1-053-2

**Bebauungsplan Nr. 1-053-2 für den Bereich Stadionsraße/ Merowingerstraße/ Willy-Brandt-Straße**  
**Hier: unsere Stellungnahme im Rahmen der Beteiligung der Träger öffentlicher Belange gemäß § 4**  
**Abs. 2 BauGB**

**Bebauungsplan Nr. 1-053-2 für den Bereich Stadionstraße/ Merowingerstraße/  
Willy-Brandt-Straße**

**Bebauungsplan Nr. 1-053-2 Stadionstr./Merowinger Str./ Willy-Brandt-Str.**

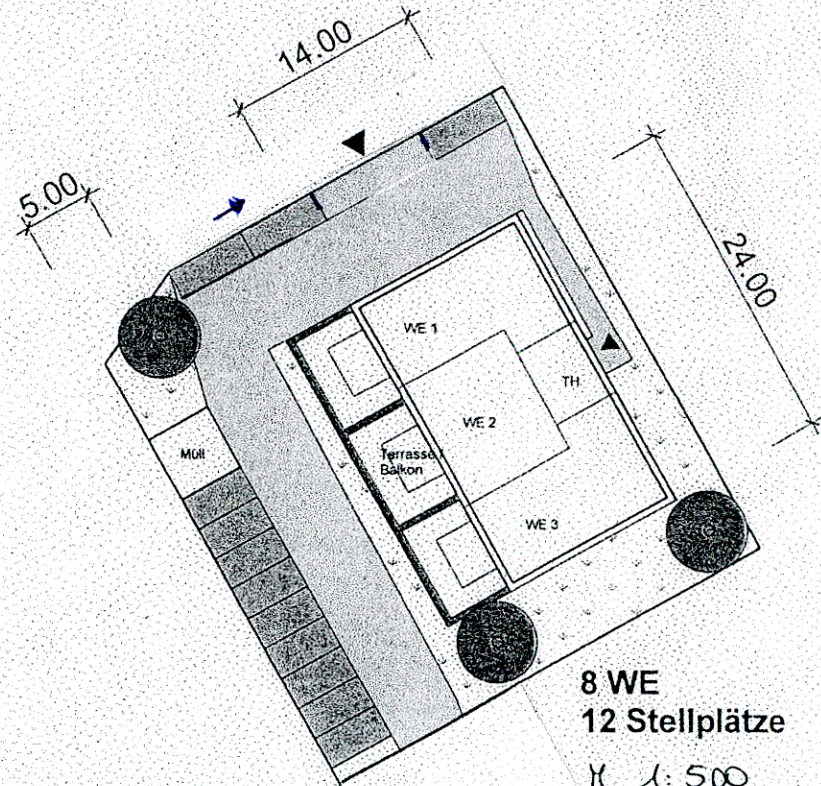
Hiermit möchte ich meinen Wunsch äußern hinsichtlich einer möglichen  
Bebauung der Flurstücke 560 und 79 zwischen der Stadion- und der Merowingerstraße.

Wäre es möglich die Einfahrt zum Flurstück 560 nördlich zu verschieben? (s. Blatt 3).

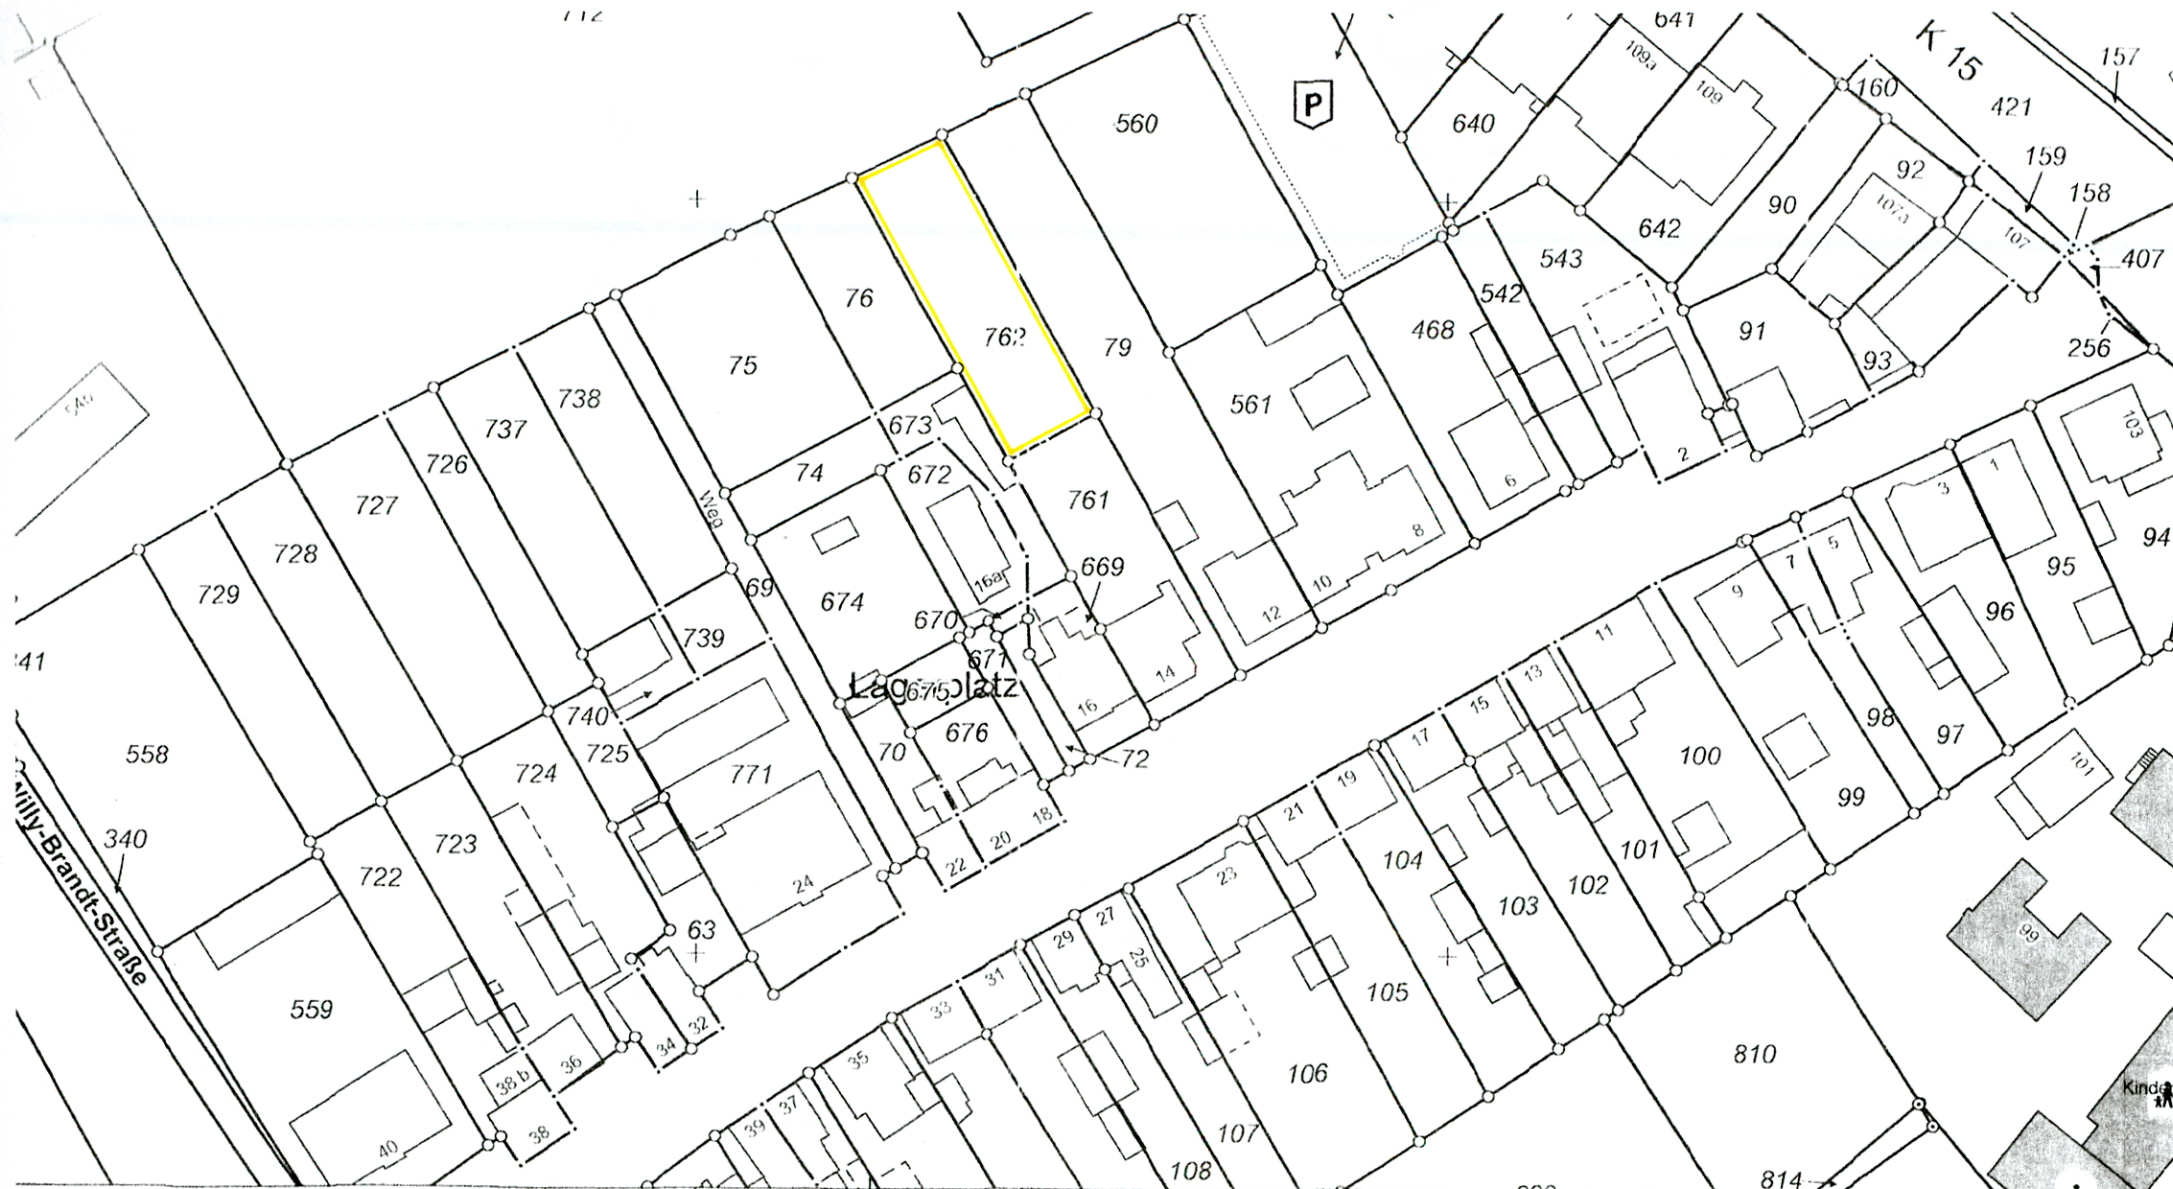
Die überbaubare Grundstücksfläche an o.a. Grundstück beträgt ca. 4,0 x 24,0 m.  
In der so ausgewiesenen Baufläche ist es mir nicht möglich ein entsprechendes  
Wohngebäude zu errichten.

Ich bitte daher das ausgewiesene Baufenster so zu verschieben, dass eine überbaubare  
Fläche von ca. 10,0 x 14,0 m entstehen kann (s. B.-Planskizze M.1:1000). Die  
verbleibende südliche Restbaufläche könnte danach entfallen.

Nach meiner Auffassung würde die beabsichtigte Verschiebung der überbaubaren Fläche  
die Grundzüge der Planung nicht berühren.
